# Stellungnahme zum Entwurf der Fortschreibung Bundesfach- plan Offshore für die deutsche ausschließliche Wirtschaftszone der Nordsee 2013/2014

Seit den Beschlüssen zur Energiewende im Juni 2011 und den damit einhergehenden Gesetzesänderungen hat das Bundesamt für Seeschifffahrt und Hydrographie (BSH) die Aufgabe, einen Fachplan für Stromnetze, den Bundesfachplan Offshore, aufzustellen. Auf der Grundlage des Energiewirtschaftsgesetzes (§ 17 a neue Fassung) wurde der ursprüngliche Begriff „Offshore-Netzplan“ durch den Begriff „Bundesfachplan Offshore“ (BFO) ersetzt. Alle zwei Jahre wird er für die ausschließliche Wirtschaftszone (AWZ) von Nord- und Ostsee getrennt fortgeschrieben. Zum Entwurf Entwurf der Fortschreibung Bundesfachplan Offshore für die deutsche ausschließliche Wirtschaftszone der Nordsee 2013/2014 (BFO-N) nimmt der NABU Stellung.

Abbildung 1: Lage der Windparkcluster in der AWZ und Betroffenheit der relevantesten Schutzgüter

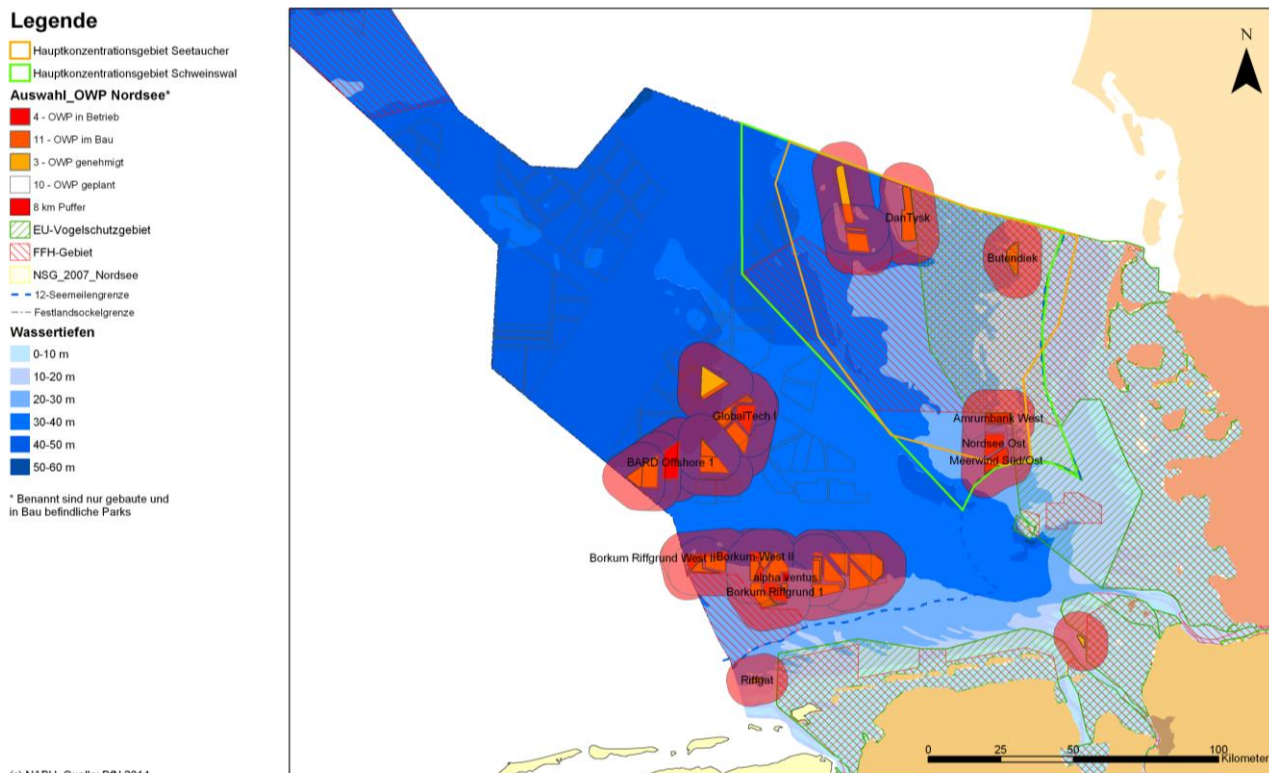
Insbesondere **Cluster 1 und 2** liegen in einem von zwei Konzentrationsgebieten des Schweinswal und unmittelbar an der Grenze des FFH-Gebietes „Borkum-Riffgrund“. Eine Beeinträchtigung im Gebiet ist durch die kumulativen Wirkungen der Bautätigkeiten an sich zeitlich überschneidenden Windparkprojekten, den dafür notwendigen Kabelverlegungen und Konverterplattform-Errichtungen sowie anderen Nutzungsformen gegeben. Durch die Gründung der Windenergieanlagen und Plattformen ergibt sich unter der Annahme eines fachlich anerkannten 8-km-Störradius' (NEHLS & DIEDERICHS, 2013) selbst bei Verwendung von Schallschutzmaßnahmen eine Verlärmung im FFH-Gebiet auf über 50% dessen Fläche (siehe Abb. 1). Allein die Verlärmung bei der Rammung von Anlagenfundamenten wirkt sich also erheblich auf die dort konzentrierten Schweinswalpopulationen im und außerhalb des angrenzenden FFH-Gebiets Sylter Außenriff aus. Die Ausweisung der raumordnerisch festgesetzten Cluster bedingt eine Gefährdung des „günstigen Erhaltungszustands“ (Art. 1 e FFH-Richtlinie) der Art im angrenzenden FFH-Gebiet.

**Cluster 4** liegt fast vollständig im Hauptkonzentrationsgebiet Schweinswal und Seetaucher (BMU, 2013; BFO-N Abb. 13). Für die Seetaucher ist durch den spezifischen Meidungsraum von 2 km um einen Windpark (MENDEL & GARTHE, 2010) ein Flächenverlust von deutlich über 5 % Prozent im Konzentrationsgebiet nördlich von Helgoland und beeinträchtigt ebenso Teile des EU-VSG Östliche Deutsche Bucht. Ausführungen zur Berücksichtigung der Seetaucher (BFO-N S. 13) finden bedauerlicherweise keinen Bezug, da die Schutzvorkehrungen keine bis 2009 erteilten Genehmigungen berühren: „Die endgültige Klärung der Frage, ob die Vorhaben in diesen Gebieten realisiert werden können, ist Gegenstand der jeweiligen Einzelzulassungsverfahren und bleibt diesen und den in diesem Zusammenhang jeweils erforderlichen Verfahrensschritten vorbehalten.“ (BFO-N S. 14)

Zwei der drei Windparkgruppen des Clusters 5 belasten die angrenzenden bzw. direkt beanspruchten FFH- und Vogelschutzgebiete durch ihre Lage in den Hauptkonzentrationsgebieten der genannten geschützten Arten. Sowohl die einzelnen Parks als auch das Cluster hätten aus Sicht des NABU hier nicht genehmigt werden dürfen, weshalb an dieser Stelle auf die laufende Verbandsklage des NABU vom 17.04.2014 gegen den Bau und Betrieb des Windparks Butendiek verwiesen werden soll.
